NOTIFICAÇÃO AMBIENTAL - NA

N° 03/2015 A
Lt 3

Data: 08/01/2015	Rodovia BR-230/PA	
Trecho: Pacajá- Anapú		
Hora: 10:46	Construtora: Torc	
	Km : 492,56	Lote: 03
Condições Climáticas: Nublado	Lado: Direito Estaca: 5198	Coordenadas: S 03.52805° W 051.14343°
Caracterização Rápida do Local		
(x) APP () Terras Indígenas () Faixa de Domínio () Área-Fonte	() Área de Apoio () Área de Depósito (Bota-Fora) () Outros	Obs.: Depósito de bueiro armco em APP.
Não-Conformidade Identificada		
Depósito irregular de bueiro armco em Área de Preservação Permanente.		
Durante atividade de Supervisão Ambiental foi registrado o depósito irregular de bueiro Armco em Área de Preservação Permanente. A situação encontra-se em desacordo as normas do DNIT. Norma DNIT 070/2006 - PRO, Programa Ambiental de Construção - PAC, Plano Básico Ambiental - PBA e Manual para atividades Ambientais rodoviárias/DNIT - Publicação IPR- 730.

Foto 01 - Bueiro Armco em APP. Lado Direito.	Foto 02 - Bueiro Armco em APP. Lado Direito.

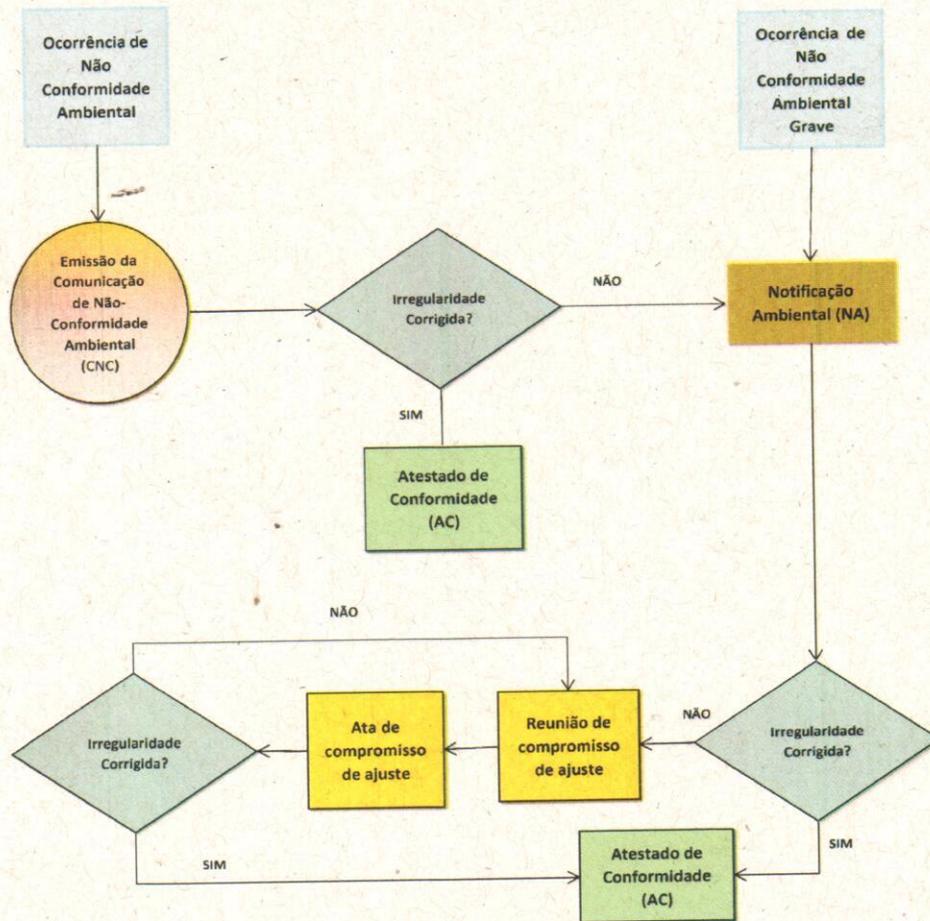
Classificação da Não Conformidade - (X) Grave () Média () Leve

Foto 03 - Bueiro Armco em APP. Lado Direito.

Sugerimos a retirada imediata do material, assim como a sua destinação adequada. Execução integral das ações de recuperação da área levando em consideração o Programa de Recuperação de Áreas degradadas - PRAD, Programa Ambiental de Construção - PAC, Normas do DNIT - 070/2006 PRO.

Prazo Indicado para correção - (X) Imediato () Prazo _____ dias corridos
